R-4097-2019

DEMANDE D'AUTORISATION DU BUDGET DES  
INVESTISSEMENTS 2020 POUR LES PROJETS DU  
TRANSPORTEUR DONT LE COÛT INDIVIDUEL  
EST INFÉRIEUR À 65 MILLIONS DE DOLLARS

**MÉMOIRE RÉ-AMENDÉ DE L'AHQ-ARQ**

**Figure AHQ-ARQ-1**  
**Évolution des demandes d'investissements totaux en Maintien des actifs**  
**2015-2020 (M\$)**

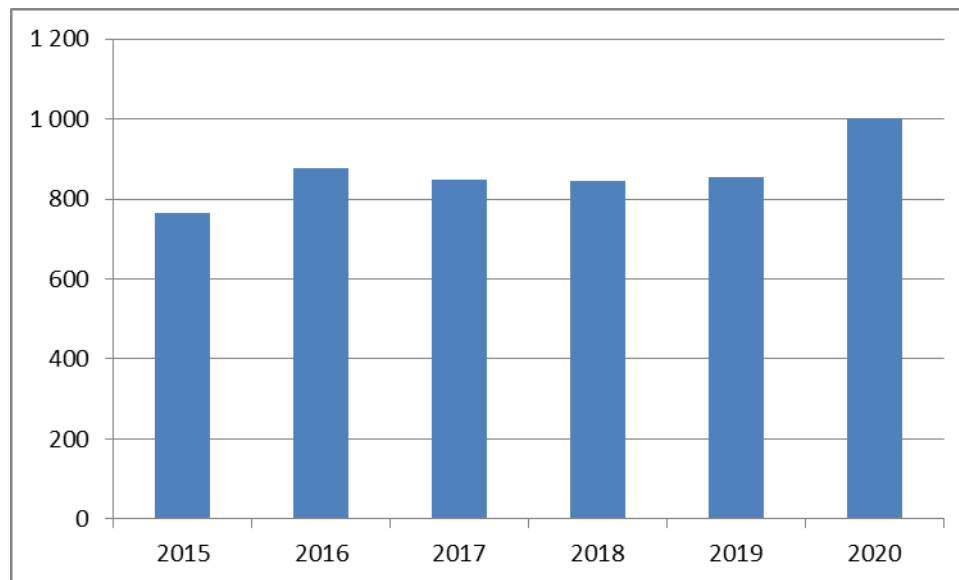
A priori, l'AHQ-ARQ considère qu'une telle hausse de 17 % en 2020 (dont 23 % pour les projets de 25 M\$ ou moins, voir plus haut) n'est pas acceptable d'autant plus qu'elle s'inscrit dans un contexte qui peut être résumé ainsi :

**Figure 3**  
**Évolution du taux de risque**

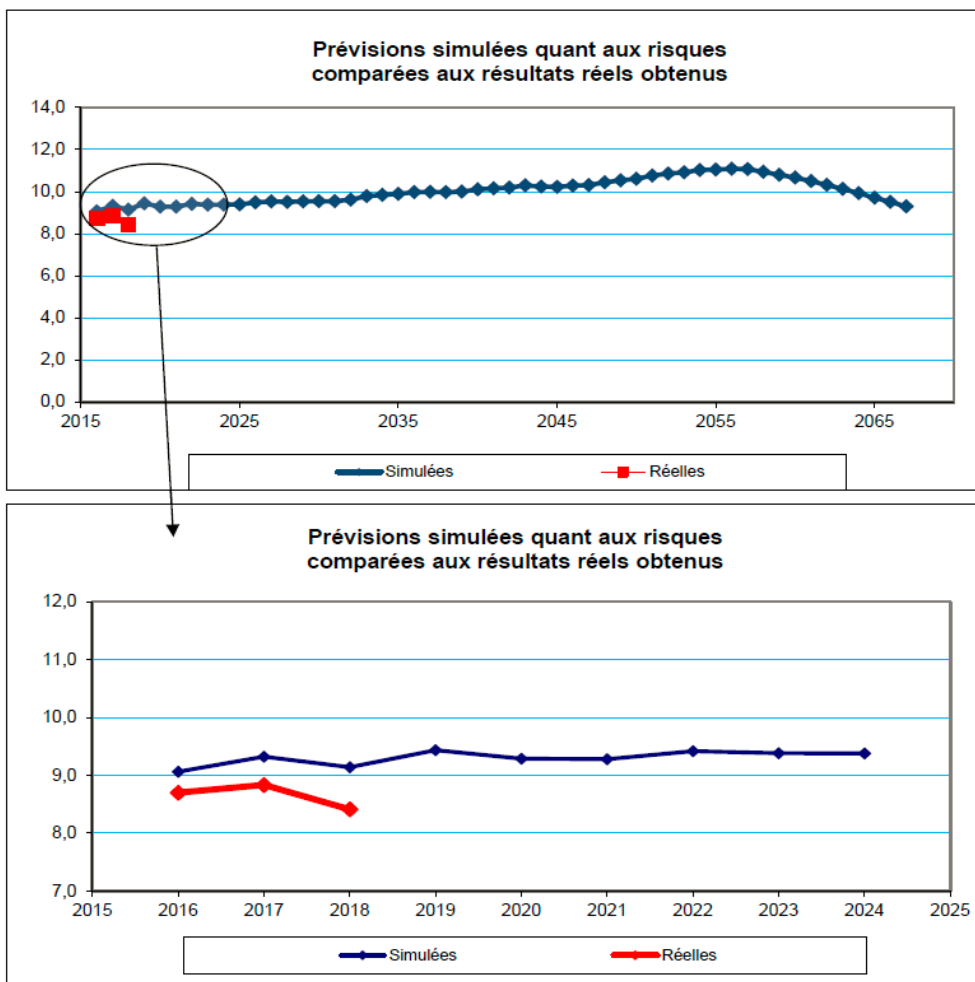
Or, l’AHQ-ARQ constate que les modèles du Transporteur ont systématiquement surévalué le taux de risque au cours des trois dernières années, ce qui peut forcément entraîner un certain biais entraînant des « besoins » d’investissements trop élevés. D’ailleurs, on peut même constater une diminution significative du taux de risque en 2018<sup>18</sup> :

Un examen détaillé des graphiques permet de constater qu'en moyenne au cours des années 2016 à 2018, la Stratégie du Transporteur a surestimé le taux de risque d'environ 6 %.

De plus, le Transporteur affirme, sans le démontrer, que, depuis plus de 10 ans, le risque simulé et le risque réel suivent les mêmes tendances et sont en augmentation<sup>21</sup>. L'AHQ-ARQ n'arrive pas au même constat alors que le risque de 2018 est plutôt à la baisse, tel qu'il appert de la figure 3 reproduite plus haut.

Pour compenser cette calibration imprécise des modèles utilisés par le Transporteur et le biais systématique affectant l'évaluation du taux de risque et des investissements en découlant, l'AHQ-ARQ recommande à la

**Régie de réduire de 5 % la demande du Transporteur pour les investissements en Maintien des actifs, ce qui équivaut à une baisse de 29 M\$ lorsqu'appliquée au montant demandé de 588 M\$<sup>23</sup> pour les actifs de transport et de télécommunications dans le cadre du présent dossier.**

Figure 3  
Évolution du taux de risque

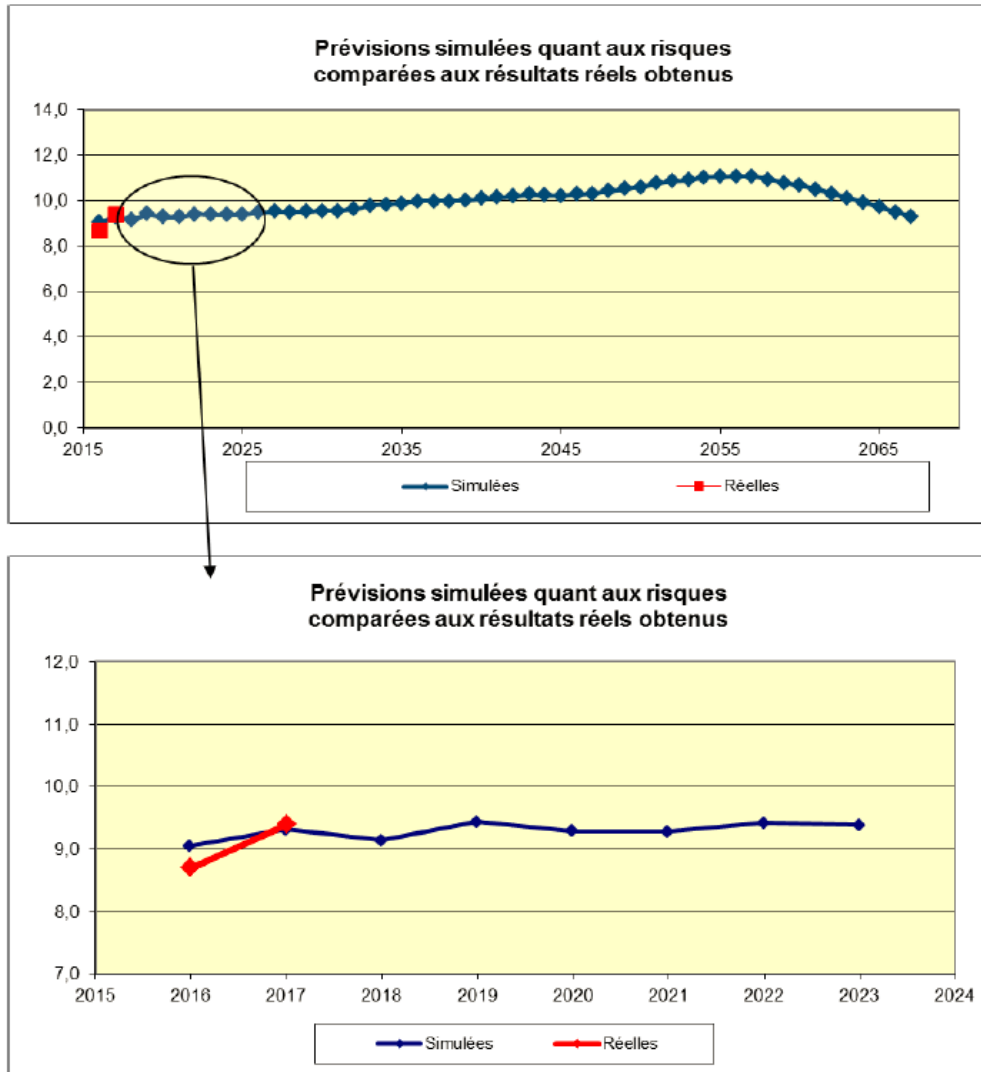
L'an dernier, le Transporteur, en constatant erronément que la valeur réelle du risque de 2017 était égale à la valeur simulée par les modèles tel qu'illustré dans la figure suivante, concluait ainsi<sup>19</sup> :

*« Les résultats démontrent que le taux de risque évolue selon les prévisions simulées et démontrent la justesse de la Stratégie. »*

Force est de constater que cette explication ne tient plus avec la nouvelle figure de cette année reproduite ci-haut alors que l'erreur de 2017 a été corrigée.
